Appello della Fondazione Mediterranea per salvare Piazza De Nava

Il restyling cancella la memoria

«Salvaguardare tracce urbanistiche, liberty e razionaliste, della ricostruzione»

Come sarebbe Una ricostruzione al computer del futuro assetto dell'area antistante il Museo archeologico

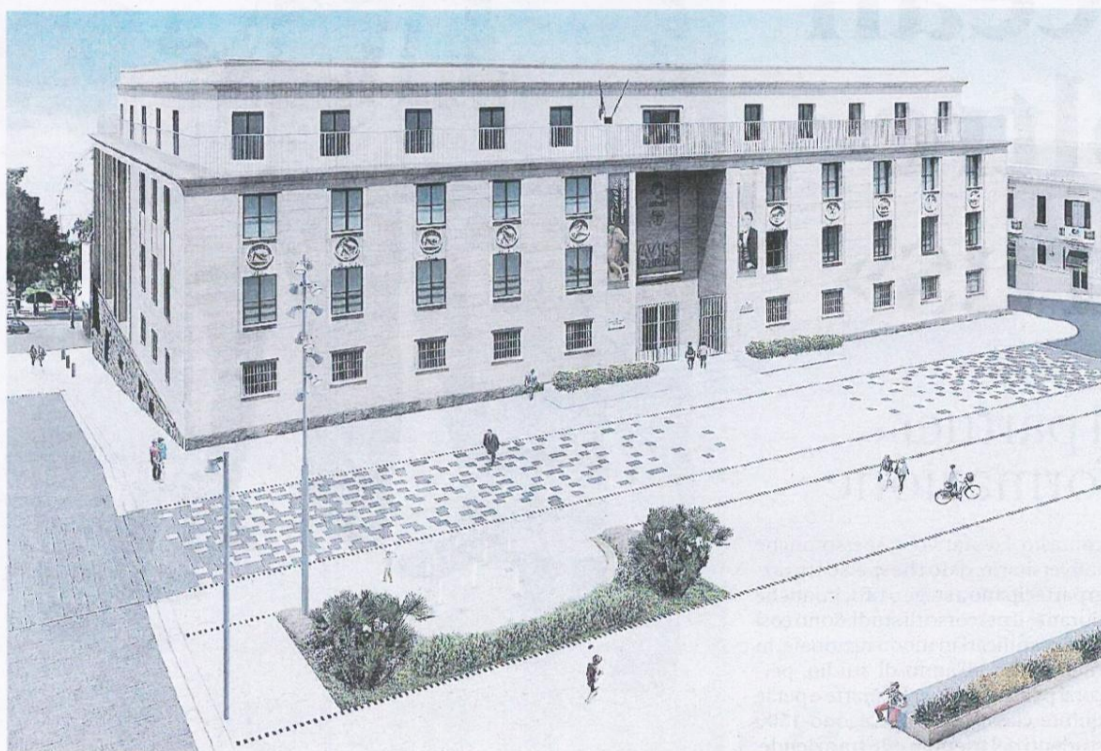
«Inoltre - si legge in una nota - l'uso di programmi per il rendering non proprio all'altezza del compito e alcune grossolane imprecisioni nella descrizione dello stato attuale della piazza, certificano come valida l'unanime e generale impressione nettamente negativa sul progetto, di basso livello culturale nonché sganciato dal contesto storico e urbanistico della città».

Da qui tutta una serie di modifiche che la Fondazione Mediterranea propone al progetto sul fronte del recupero della memoria storica cittadina: «Mantenimento di tracce delle strutture che, sebbene non sottoposte a vincolo, fanno parte a pieno titolo dell'urbs reggina come segno della sua ricostruzione post terremoto; richiamo alle radici magno-greche della città nella scelta degli arredi della piazza; eliminazione di alcuni aspetti di illuminotecnica in stile Las Vegas e più adatti ad addobbi natalizi di paesana ingenuità».

Novembre, nel dettaglio, i punti a cui la Fondazione propone di mettere mano: 1) Mantenimento e restauro della cintura di pilastri e ringhiera tubolare, «espressioni architettoniche tipiche del periodo della ricostru-

zione e del Ventennio oltre che caratteristiche della piazza fin dalla sua creazione, con documentazione fotografica risalente a prima del 1936, almeno lungo i lati di via Romeo e via Tripepi, la cui circolazione veicolare verrà mantenuta»; 2) Eliminazione della progettata fontana a zampilli prevista nell'angolo basso lato via Vollarò («zona che sarà inaccessibile nelle frequenti giornate ventose, sempre che la fontana sia funzionante - nessuna in città lo è - e non ridotta a un deposito di carte e lattine vuote di birra»), definita «ideazione banalissima e non funzionale, un semplice riempitivo di spazio che potrebbe invece essere usato come luogo espositivo esterno del Museo, concretizzando così non a parole la sua apertura»; 3) Rimodulazione degli impianti di illuminotecnica, «più adatti ad ambienti anonimi e senza storia che a una piazza che ambisce a essere identitaria»; 4) Eliminazione dei festoni luminosi «che fanno bella mostra di loro fra le fronde del ficus dell'aiuola Alvaro: vera e imperdonabile offesa al buon gusto di una cittadinanza che non intende farsi colonizzare dal cattivo gusto e dalla pacchianeria»; 5) Verde pubblico della piazza dedicato a specie autoctone dei luoghi (ulivo, bergamotto, agrumi, gelsomino, ecc) o a specie tipiche del periodo greco antico («abbiamo o no una Facoltà di Agraria che potrebbe esprimere il suo parere?») piuttosto che a specie arboree importate e senza identità; 6) Eliminazione dell'enorme paolo di illuminazione, posto ai lati della fontana, e sua sostituzione «con elementi più discreti e signorili»; 7) Mantenimento e restauro dei sedili in ferro tipici della piazza e della via Marina: «come fatto con la ringhiera del lungomare, andrebbero rifatti in stile e moltiplicati»; 8) Mantenimento del basolato lavico originale nella porzione di corso antistante al Museo, usando la pietra di Lazzaro solo all'interno del perimetro di piazza; 9) Estrema oculatezza nella scelta qualitativa dei materiali che verranno usati («in città si hanno esempi deleteri, anche recenti»).
